Nota van zienswijzen

**Projectplan 'voor de uitvoering van de
maatregelen in Breedeweg, stroombaan 2
en 6'**

Waterschap Rivierenland

Datum: 16 december 2022, definitief.

Figuur 1: 7 stroombanen.

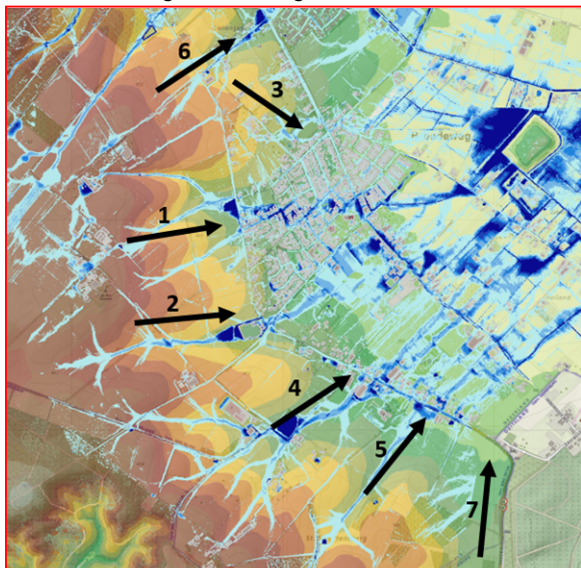
Het doel is om met uitvoerbare deeloplossingen de wateroverlast terug te dringen en de klimaatrobustheid van Breedeweg te vergroten. Er is niet één allesomvattende maatregel waarmee de problemen kunnen worden opgelost. De ambitie is erop gericht om de problemen vanuit klimaatadaptatie zoveel mogelijk te verminderen. Daarbij zijn voor Breedeweg en Grafwegen in totaal zeven waterstromen/modderstromen/droogdalen in beeld (figuur 1), die voor veel overlast en onveilige situaties zorgen.
